Laboratorio Nacional de Materiales y Modelos Estructurales (LanammeUCR)

Informe Final: EIC-Lanamme-INF-0764-2022

EVALUACIÓN DE LOS ESTUDIOS PRELIMINARES DEL PROYECTO CONSTRUCCIÓN DE LOS INTERCAMBIOS ENTRE LA INTERSECCIÓN DE LAS RUTAS NACIONALES NO. 2 Y NO. 236 (TARAS) Y LA INTERSECCIÓN DE LAS RUTAS NACIONALES NO. 2 Y NO. 10 (CARTAGO), INCLUYENDO EL MEJORAMIENTO DE LA RUTA NACIONAL NO. 2, SECCIÓN: TARAS - LA LIMA.

Figura A6. Modificación del paso transversal que anteriormente captaba las aguas de Quebrada Chumico.

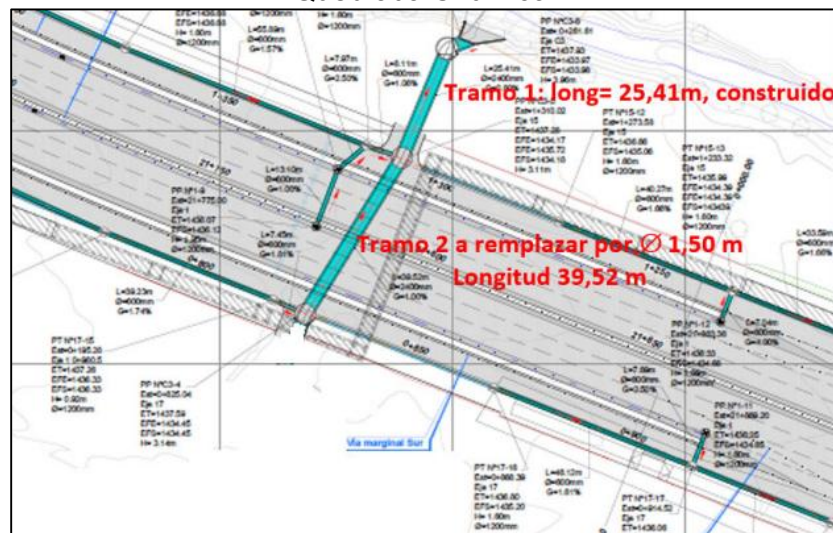
A través del oficio A+/INGELOG/PIT-26-SBCC-CF-2019/2021-490, el 17 de noviembre de 2021 la Unidad de Supervisión confirmó que se ajustaría el diseño del paso transversal de la Avenida 29 (Quebrada Chumico), conservando únicamente los tramos 1 y 2, con tubería de 1,5 m de diámetro en el tramo 2 y de 2,44 m de diámetro en el tramo 1, además de que el especialista de supervisión diseñó el empalme para el paso transversal (ver

Figura A6 en la que se eliminan los tramos 3 y 4 del diseño original). Se señala que permanece pendiente el tratamiento de las aguas de quebrada Chumico y su estudio hidráulico.

En atención a las modificaciones realizadas a planos, y considerando que el Equipo de Auditoría Técnica no ha recibido una versión que incluya dichas actualizaciones, siendo la última versión de planos recibida correspondiente a abril de 2018. Se destaca nuevamente que este documento reitera que es de conocimiento de la Unidad Supervisora que permanece pendiente definir lo que ocurrirá con las aguas provenientes de quebrada Chumico ahora que no se dispondrán en el río Taras.

Figura A7. Cuencas consideradas en el diseño original

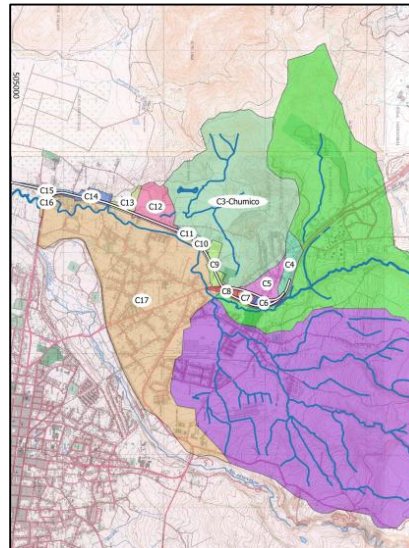
Sobre la afirmación de que tras la modificación realizada, el proyecto no aporta caudal adicional al Río Taras, es criterio del Equipo Auditor que es correcto que se reduce significativamente el caudal adicional para dicho cauce tras eliminar el trasvase de la quebrada Chumico; sin embargo, se aclara que, existe un aporte de menor magnitud propio del tipo de obra contratada, que mantiene su desfogue, que según los anexos del Informe 08-Estudio de Hidrología y Drenaje de IDOM-DEHC, correspondería a las subcuencas de la C9 a la C15 (ver Figura A7), ya que, se delimitaron en función del diseño del sistema pluvial, todas estas subcuencas desfogan utilizando pasos transversales y que en menor magnitud aportan caudal al río Taras, siendo subcuencas que ocupan el sector oeste del proyecto, misma ubicación de la quebrada Chumico, cuya cuenca es independiente a estas.

Figura A 4. Deficiencias en la canalización vial, Intercambio La Lima
Fuente: UAT 18/10/2022

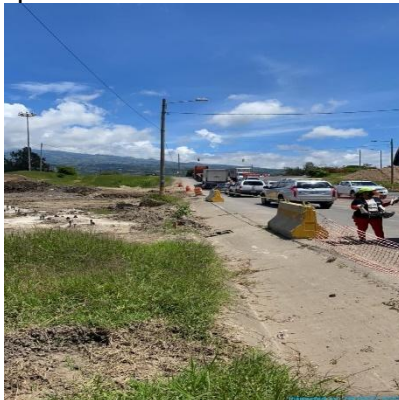
Esta UAT realizó una visita al proyecto los días 18/10/2022 y 25/10/2022 donde se corroboró la situación actual de los dispositivos de canalización. Y se pudo evidenciar que existen secciones del proyecto como por ejemplo en la sección del intercambio de La Lima (ver Figura A 4) donde a la fecha se observó que las barreras de concreto no contaban con un anclaje a la superficie, ni vinculación entre elementos consecutivos, sumado a la ausencia de continuidad entre elementos, condiciones necesarias para contener y re direccionar de forma segura un vehículo, por lo que estas representan un riesgo para los usuarios de la vía y trabajadores del proyecto, dato que se señaló en el hallazgo 4 del informe preliminar EIC-Lanamme-INF-0764-2022.

En cuanto al tema de la velocidad, la US admite que existen problemas en el cumplimiento de la velocidad máxima aprobada en el PMT y en la utilización de los dispositivos o señalización al respecto.
